Sheet: /1 Conectores/
File: 01_conectores.kicad_sch

Title: IC2S Extension Board Model 7 - EBM7-2608 - Load Cell 4AI

Rev: V2.3

Sheet: /5 ADC/

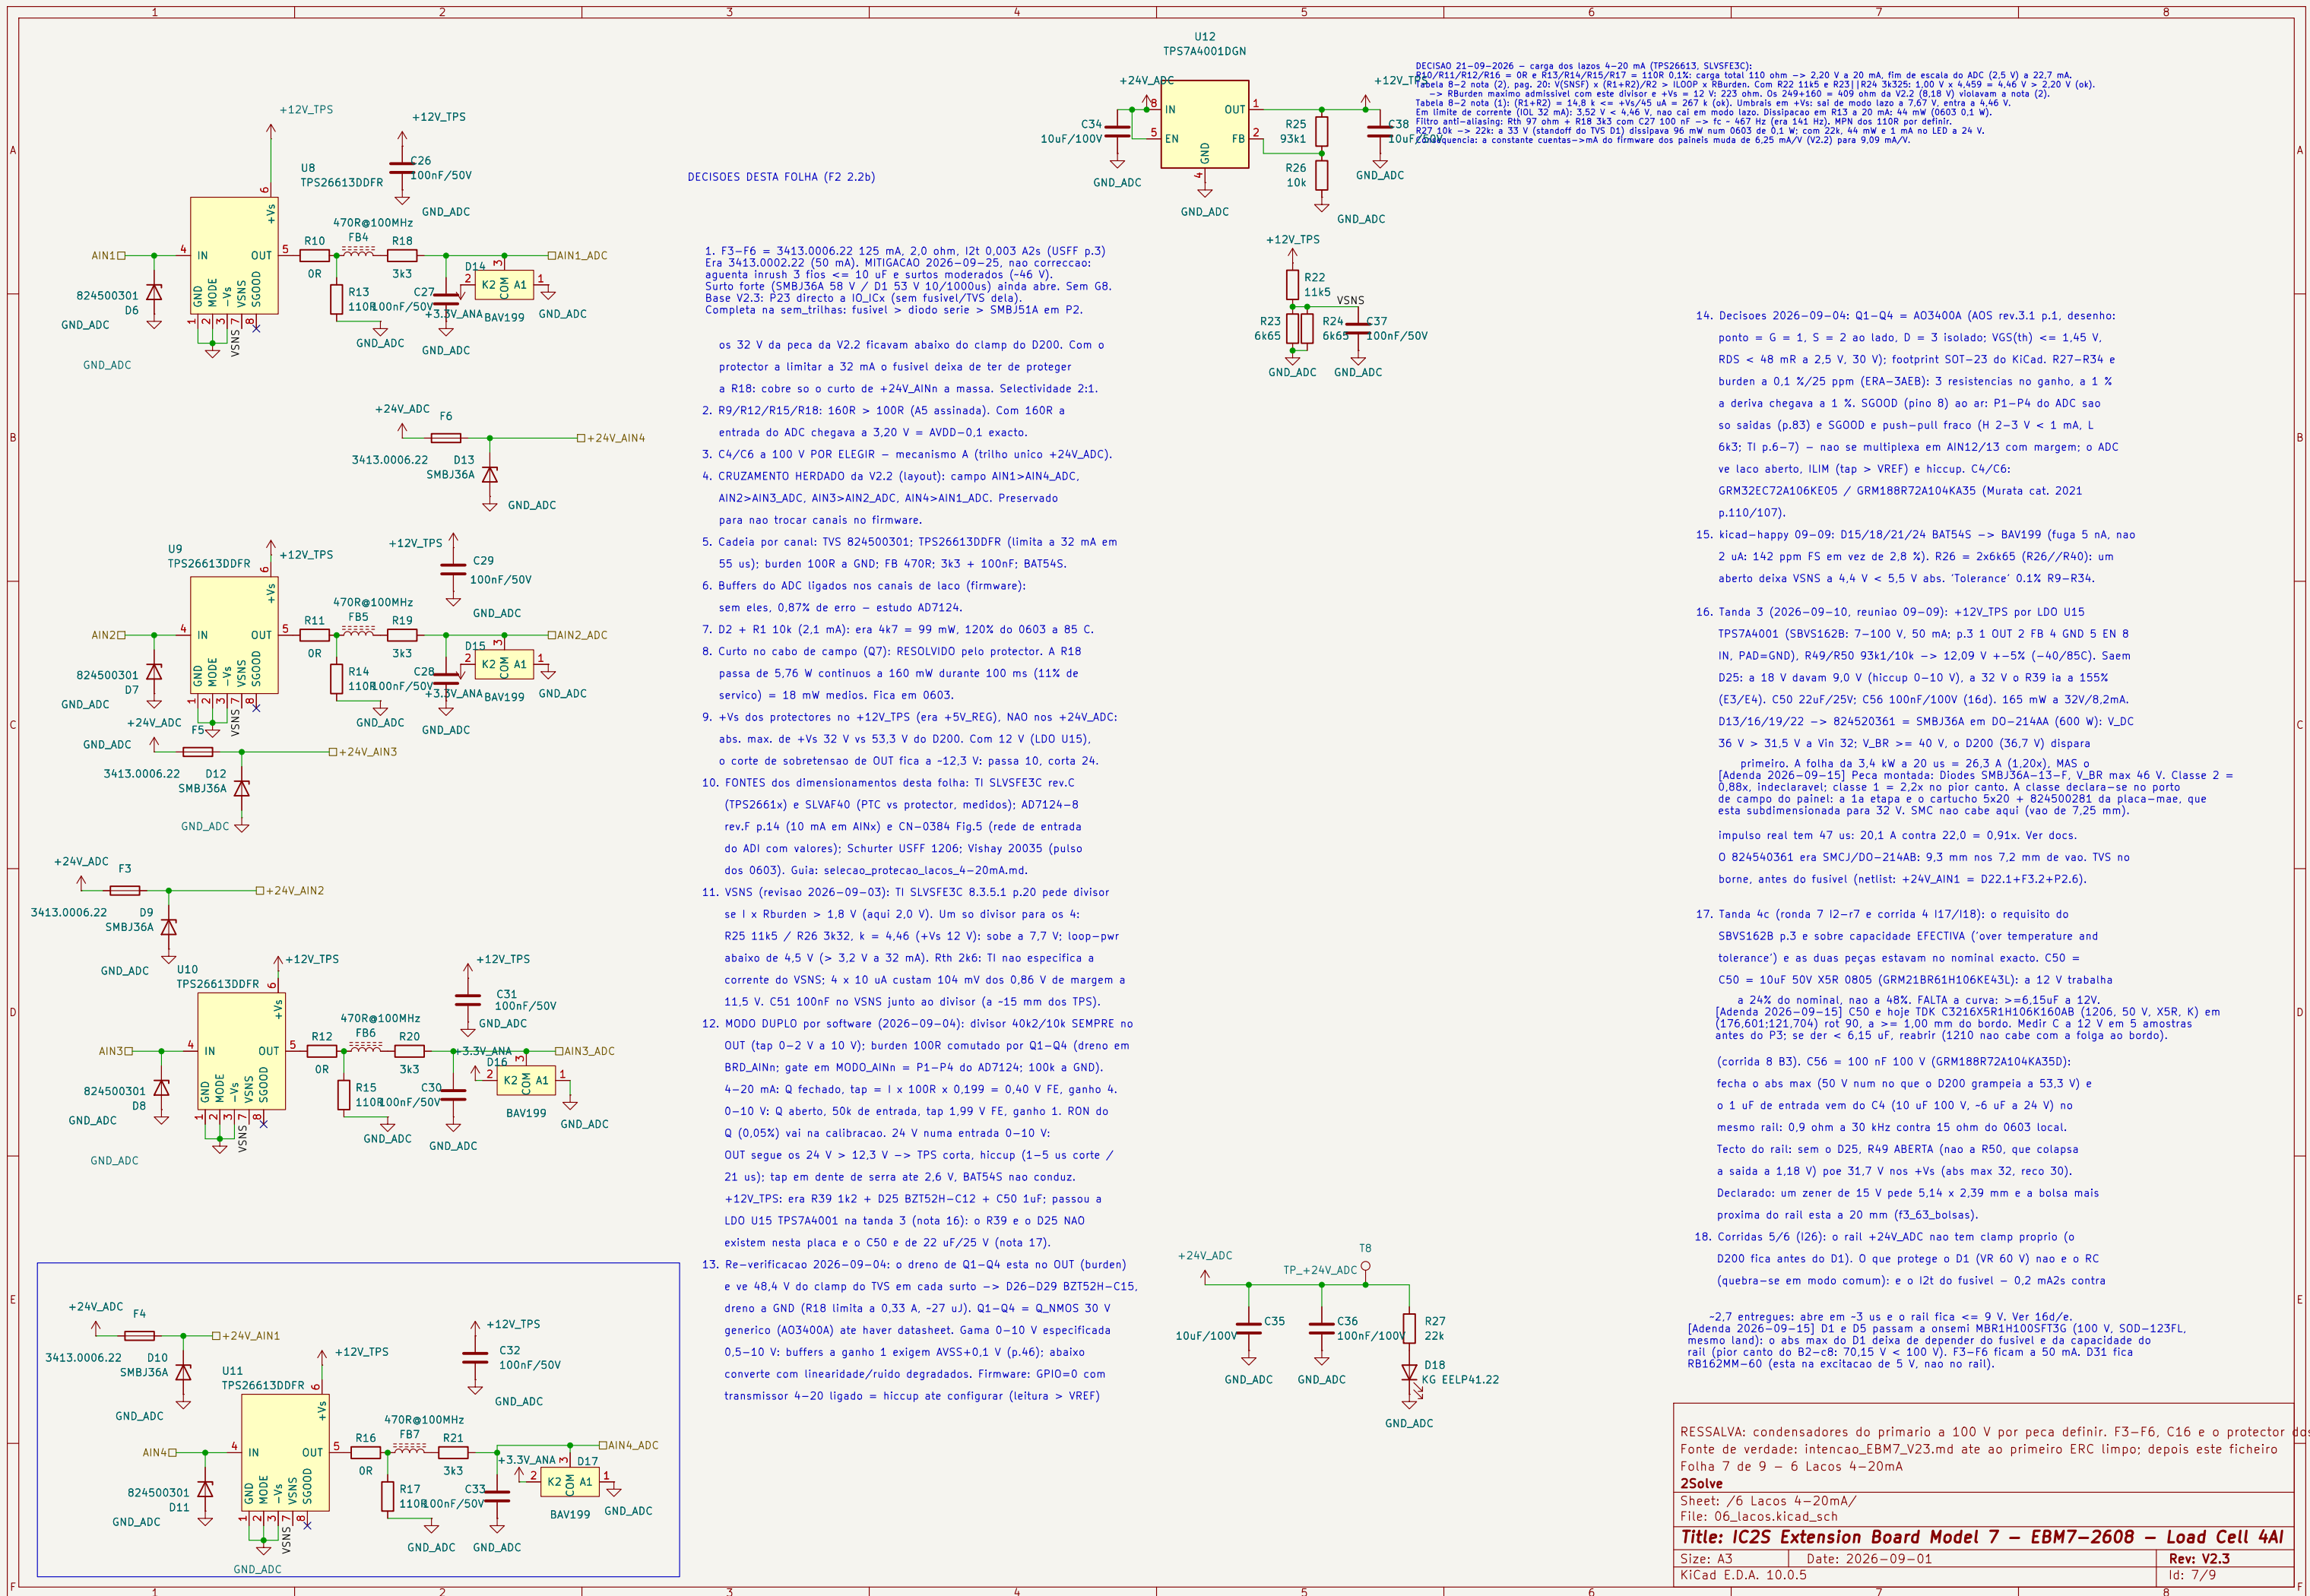
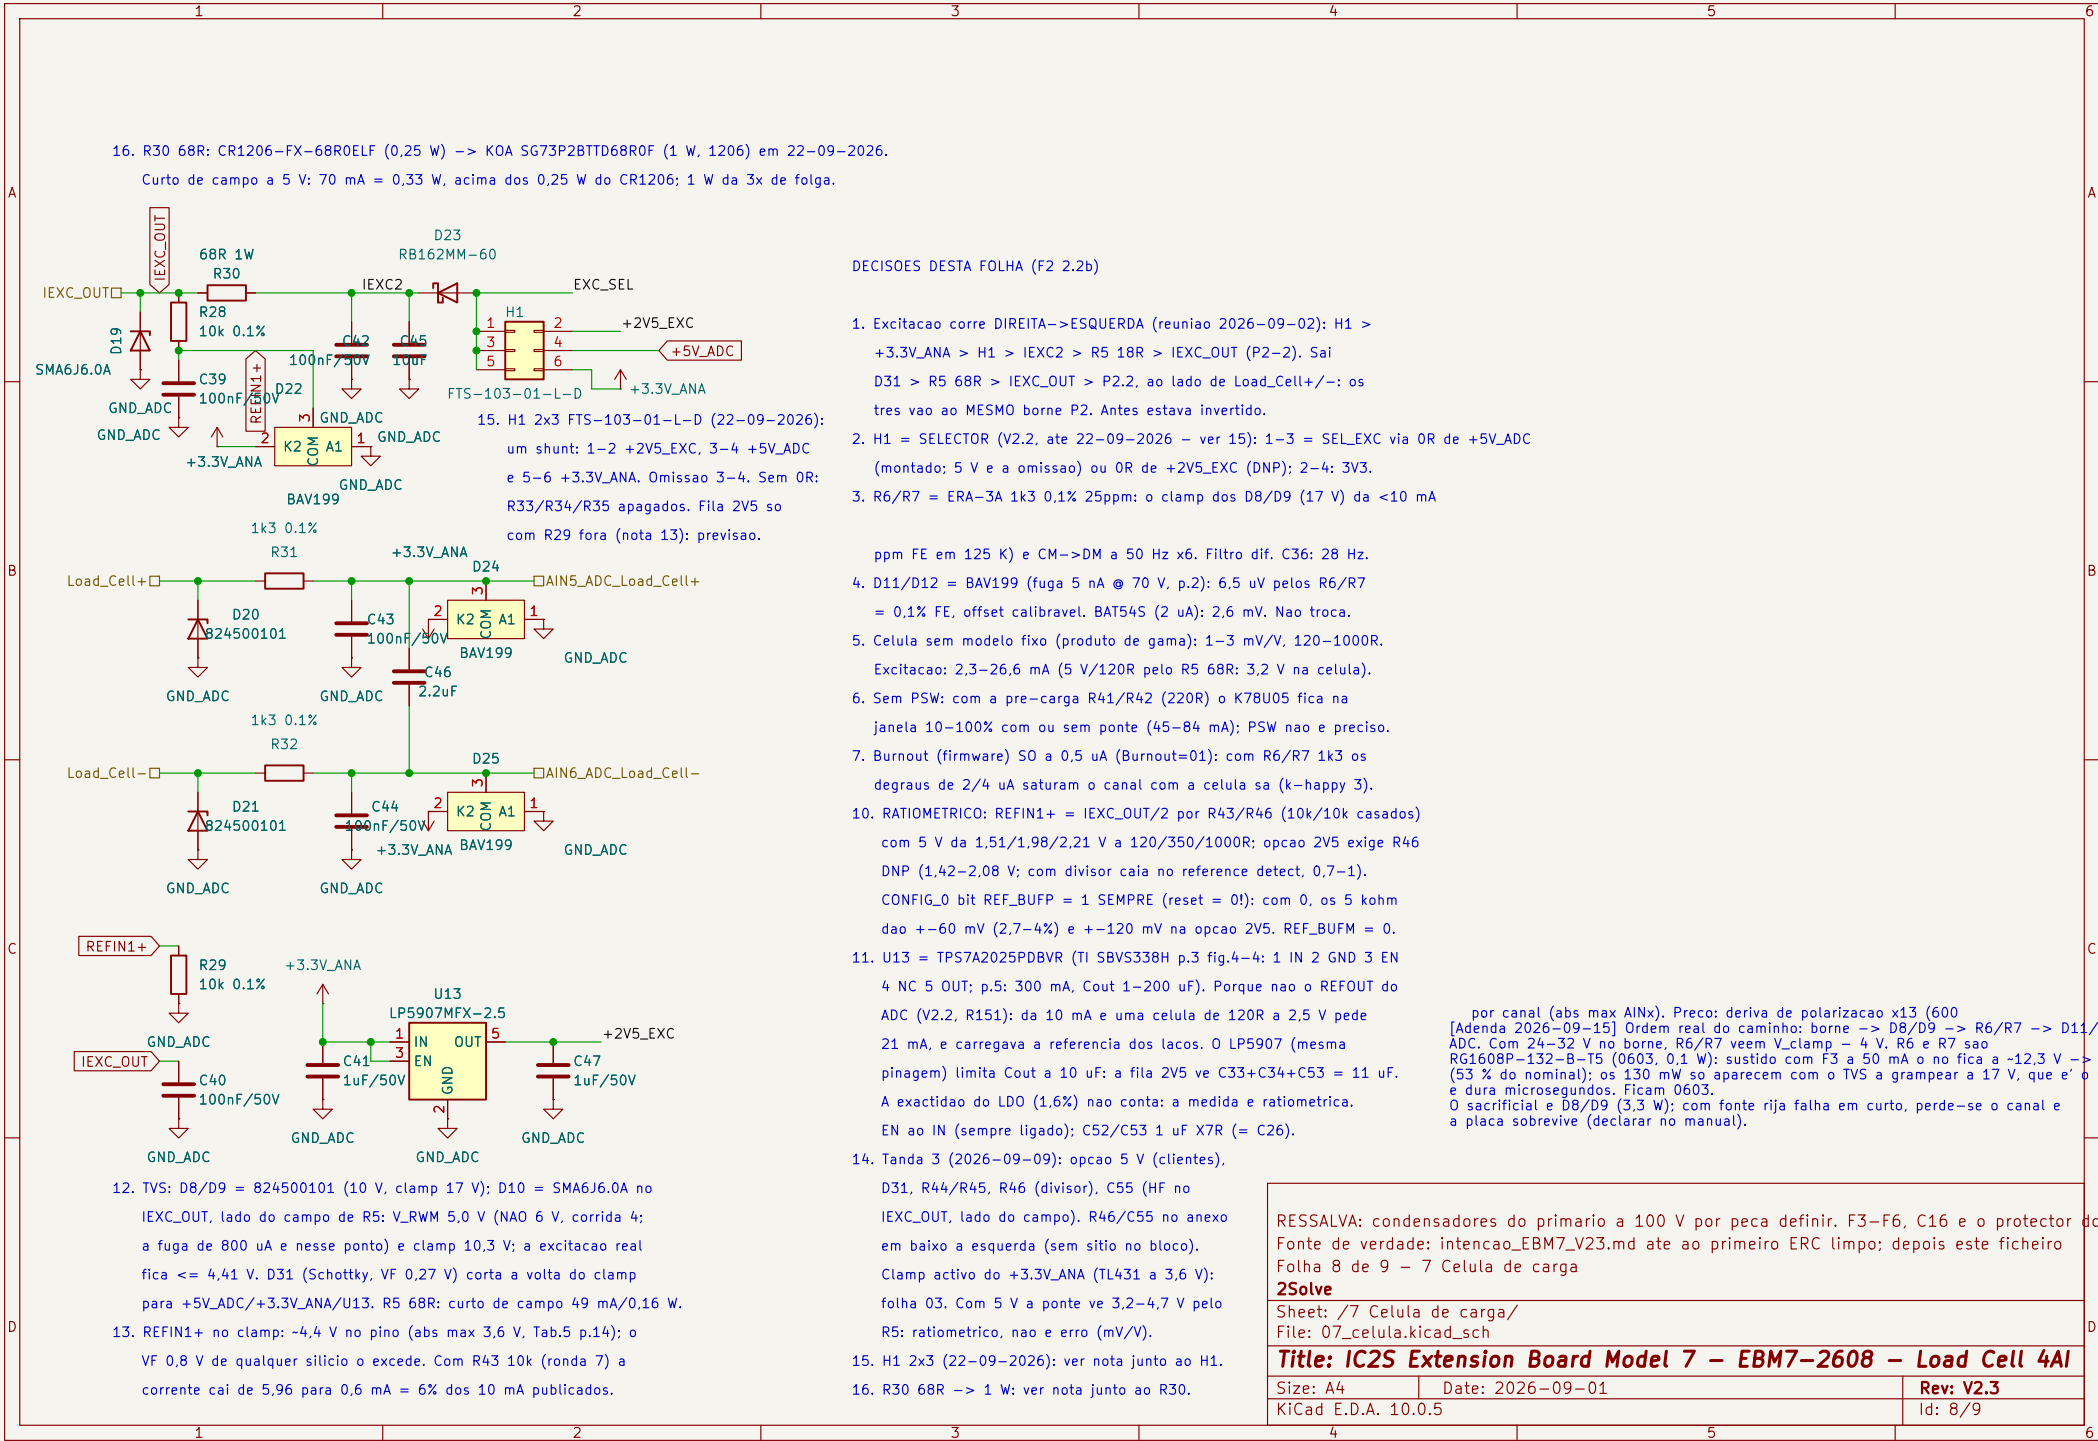
- A5 APLICADA: R151/R152 FORA. Resta o R150 (0R) a levar VREFADC (2,5 V) ao REFIN2(+). Na V2.2 os tres 0R punham 5 V no pino 20 – abs max 3,6 V – em TODAS as placas.

- REFIN1+ = IEXC_OUT via R43/D30 (folha 07 n.13); REFIN1-=GND_ADC: ratiometrica (ADI Fig.128; folha 07 n.10). REF_SEL = REFIN1.
- DGND do U6 em GND_ADC: plano unico da regio analoga.

- AVDD: +3.3V_ANA > C31 (pasante NFM, 2 A, 30 mOhm). IOVDD: +3.3V_IOVDD (FB7 na folha 3) > C30 + C29.
Nota: na folha 3 esta rede chamou-se +3.3V_AVDD por engano ate esta folha; corrigida para +3.3V_IOVDD.

- SYNC (27): R24 10k a +3.3V_IOVDD (revisao 2026-09-03). O AD7124 nao tem pull-up interno (p.9); SYNC baixo = ADC em reset (p.16).
- CLK (31) livre: opcao de relógio externo (V8) – o interno +-5% custa 22 dB de rejeicao a 50 Hz.

- PSW (25) sem uso (rodada 9: pioraria o K78U05).
- Firmware: REF_EN=1; buffers AIN em todos os canais; calibracao de sistema; diagnosticos do ADC (monitor de sobretensoa, REF_DET_ERR, burnout) – teriam apanhado o defeito da V2.2 desde a primeira placa.

- Firmware (revisao 2026-09-03): REF_BUF = REF_BUF = 0 nos setups com REFIN2. REFIN2(-) esta em AVSS e os buffers de referencia exigem AVSS+0,1 V (AD7124-8 rev.F p.7 e p.47).

- MODO DUPL0 (2026-09-04): P1-P4 (pinos 6-9 = AIN2-AIN5, p.15) sao saidas digitais a AVDD (IO_CONTROL_1, p.48/83) -> MODO_AIN1..4. Remapeado: AIN1_ADC>AIN0, AIN2_ADC>AIN1, AIN3_ADC>AIN6, AIN4_ADC>AIN7 (pinos mais proximos de cada fila na PCB), celula > AIN10/AIN11. Firmware: GPIO_CTRLx=1; GPIO_DATx=1 -> 4-20 mA (ganho 4, FE 1,59 V), 0 -> 0-10 V (ganho 1, FE 1,99 V). VOH = AVDD-0,6 = 2,7 V (p.8). Ler > VREF sem configurar = falha.

Sheet: /8 Temperatura NTC/
File: 08_ntc.kicad_sch

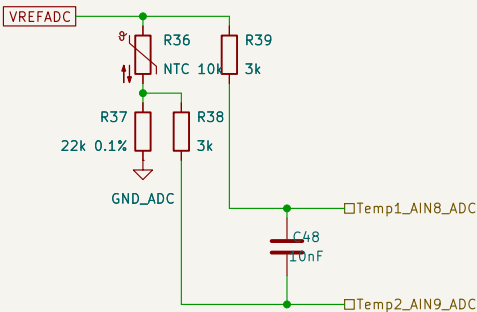
1. FINALIDADE: compensação de JUNTA FRIA para medida de TERMOPAR (reunião 2026-09-02). O NTC FICA na placa; nunca foi usado em campo até hoje.
2. VARIANTE da Fig. 126 do AD7124-8 (p.74): o NTC é excitado pelo REFOUT (não por IOUTx) e REFIN2 abrange o divisor todo. Ratiométrica, mas o código satura no frio (ver 7).

3. Divisor: $VREFADC > R20 \text{ (NTC } 10k) > R21 \text{ } 5k62 \text{ } 0,1\% > GND_ADC$. Leitura DIFERENCIAL AIN8/AIN9 por R22/R23 3k com filtro C42 10 nF. R21 ERA-3A e o braço de precisão.

4. $VREFADC = REFOUT$ do AD7124 (folha 5), rótulo global. $REF_EN=1$, $REF_SEL=REFIN2$ e $REF_BUFP=REF_BUFM=0$ no firmware.
5. Carga do divisor sobre o REFOUT: 100 uA (R21 22k), 1,0% dos 10 mA que o datasheet permite (pag. 7). Sem risco.

6. A inversão do divisor continua EXCLUÍDA (Portao 0, it. 6).
7. GAMA (kicad-happy 2026-09-09): R21 5k62 $\rightarrow$ 22k. $AIN9 = 2,5 \text{ V} \times R21 / (R21 + R_NTC) = 203 \text{ mV}$ a $-40 \text{ }^\circ\text{C}$ e $2,345 \text{ V}$ a $+85 \text{ }^\circ\text{C}$; dentro de $AVSS + 0,1 \text{ V}..AVDD - 0,1 \text{ V}$ (buffers, p.7) em toda a gama $-40..+85 \text{ }^\circ\text{C}$.
